감 사 위 원 회

통 보

제 목 한강 야외물놀이장 안전관리 개선 필요

관 계 기 관 한강사업본부

수심표시안내판 설치 부적정
〈난지물놀이장〉

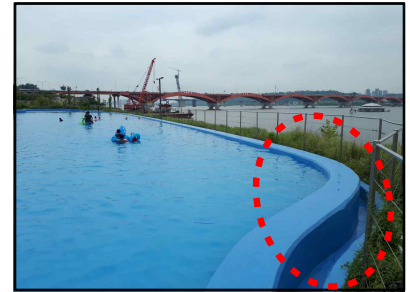
현장 점검결과 무자격 수상안전요원 배치, 수심표시안내판 미설치 등 안전관리상 미흡한 점이 발견되었다.

연번	시설명	운영기간	안전관리 미흡 현황
1	한강공원 난지물놀이장	'18.6.25~9.14	- 무자격 수상안전요원 배치(수상인명구조자격증 미보유) - 수심표시안내판 설치 부적정(수영장 바닥에 설치)
2	한강공원 양화물놀이장	"	- 무자격 수상안전요원 배치(수상인명구조자격증 미보유) - 수심표시안내판 미설치(수영조 및 인공개천) - 수영조 주변 안전조치 미흡(안전펜스가 없어 추락 우려)

한강사업본부장은, 한강공원 난지 및 양화물놀이장에 대해 안전관리상 미흡한 사항을 보완조치 하시기 바라며, 해당 시설에 대해 수영장 시설에 준하는 안전·위생 기준을 마련하여 시행하시기 바랍니다.(통보)
